***Document de réponse à l'avis MRAE de Corse sur
le projet de centrale photovoltaïque au sol avec
stockage sur la commune de Venaco (Haute-
Corse)***

N° MRAE : 2021CORSE/PC02

AVRIL 2021

Ce document reprend l'ensemble des demandes formulées par La MRAE en sa séance du 4 mars 2020.

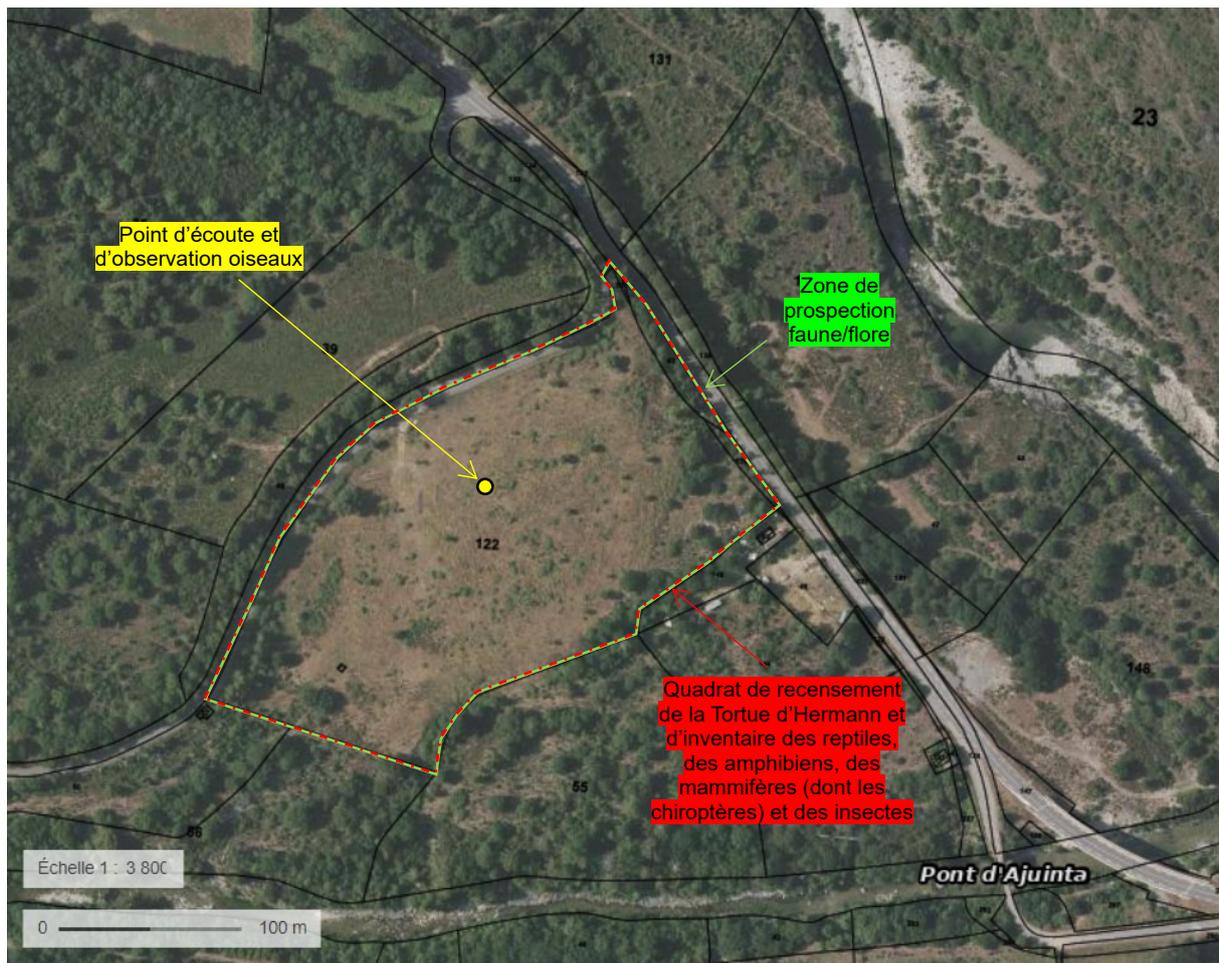
Ainsi, la MRAE recommande d'apporter des précisions sur les conditions des prospections réalisées, comme les transects parcourus ou la localisation des différents points d'écoute des oiseaux (de manière analogue aux éléments mentionnés dans l'étude floristique)

Réponse :

Ci-dessous la carte de localisation :

- du point d'écoute et d'observation avifaune ;
- du quadrat de d'inventaire des autres groupes faunistiques :
 - reptiles (dont la tortue d'Hermann),
 - mammifères, dont les chiroptères
 - amphibiens,
 - insectes.

Figure 1. Photomontage et co-visibilité depuis les villages alentours.

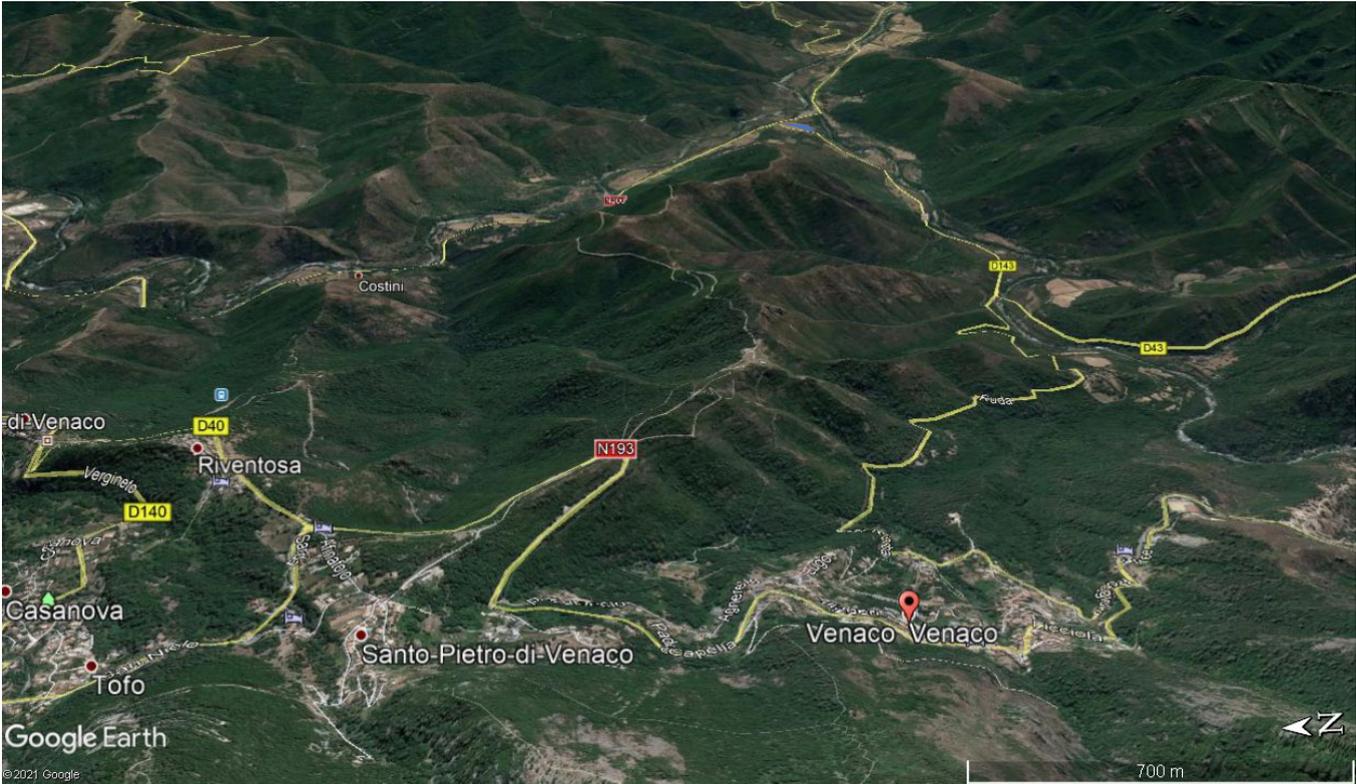
La MRAE recommande de compléter l'étude d'insertion paysagère par des photomontages depuis les villages surplombant le projet, des monuments historiques ainsi que de l'habitation située à proximité immédiate du site, afin d'étayer l'affirmation de l'absence de covisibilité.

Le site du projet ne fait l'objet d'aucune co-visibilité de la part des villages alentours (Venaco, San Pietro di Venaco, Riventosa, Noceta et Rospigliani) du fait de la géographie et de la topographie (cf. Figure 1 Figure 2).

Concernant l'habitation se situant à proximité du site, la co-visibilité négligeable du fait de la topographie, de la végétation et de la distance (environ 60 mètres) permet d'en conclure qu'il existe une absence de co-visibilité (Figure 3).

Le monument historique le plus proche est le pont d'Altiani avec lequel il n'y a aucune co-

visibilité du fait de la distance, de la géographie et de la topographie (Figure 4).
